Behörde für Umwelt, Klima Energie und Agrarwirtschaft

Vorhaben: Änderung einer Klärschlammverbrennungsanlage durch die Erweiterung um eine vierte Verbrennungslinie mit einer Durchsatzkapazität von 4,5 t nicht gefährlichen Abfällen je Stunde sowie Nebenanlagen

8. Zulassung des vorzeitigen Beginns

Anhang 2: Bestandsdetail mit Darstellung der vorhandenen Hartschaumplatte im Sockelbereich in Bezug auf Abweichung Nr. 19 und Brandschutzkonzept Abs.5.3.7, Blatt 127

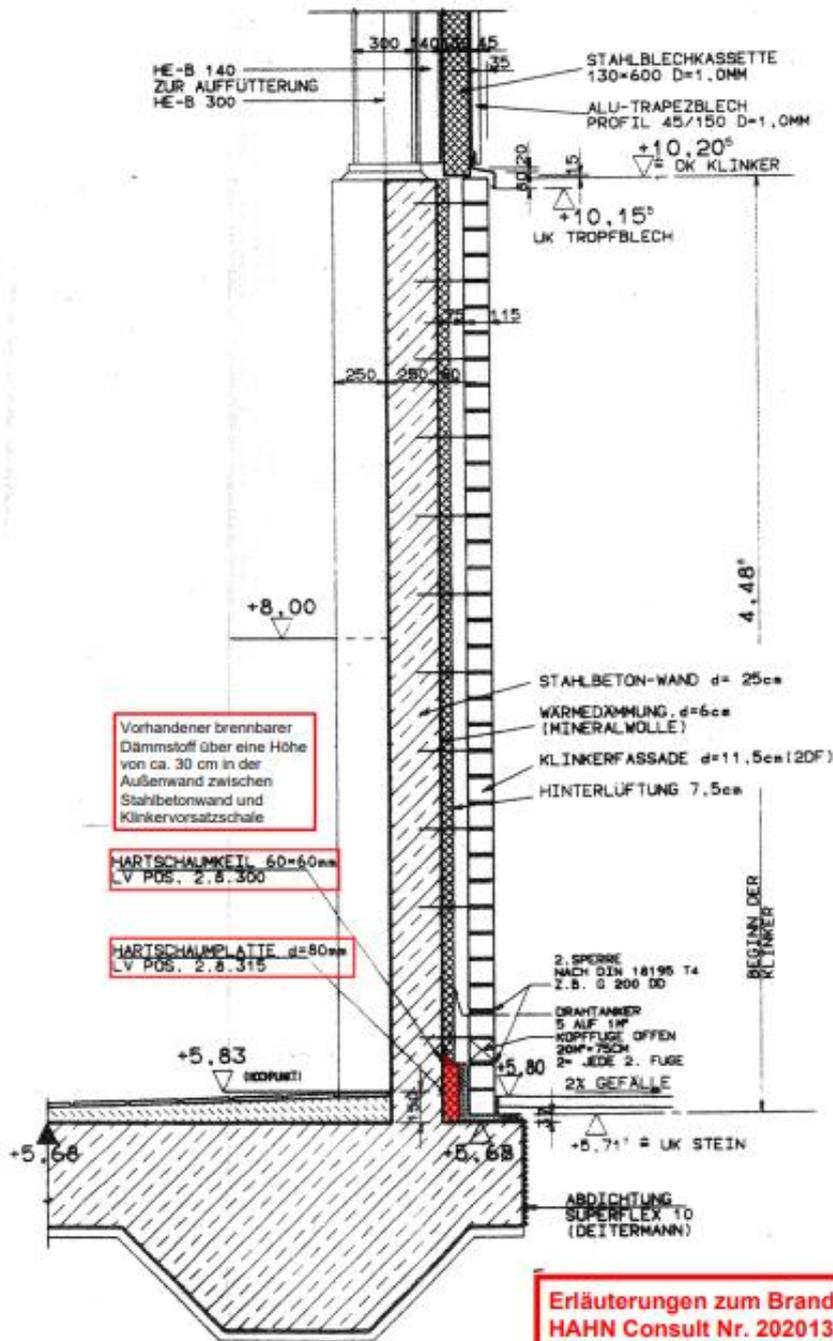
Vorliegende Situation:

Innerhalb der westlichen Außenwand des BA03 Kesselhauses befindet sich im unteren Bereich im Bestand ein brennbarer Baustoff innerhalb der Außenwand des Kesselhauses.

Eine bauliche Änderung ist nicht möglich.

Es bestehen keine Bedenken gegen die Hartschaumplatte im Sockelbereich, wenn die Ausführung entsprechend der Darstellung im Anhang 2 (Bestandsdetail mit Darstellung der vorhandenen Hartschaumplatte im Sockelbereich in Bezug auf Abweichung Nr. 19 und Brandschutzkonzept Abs.5.3.7, Blatt 127.) erfolgt ist bzw. noch erfolgt. Die brennbare Hartschaumplatte ist von beiden Seiten durch nichtbrennbare, massive Bauteile gekapselt.
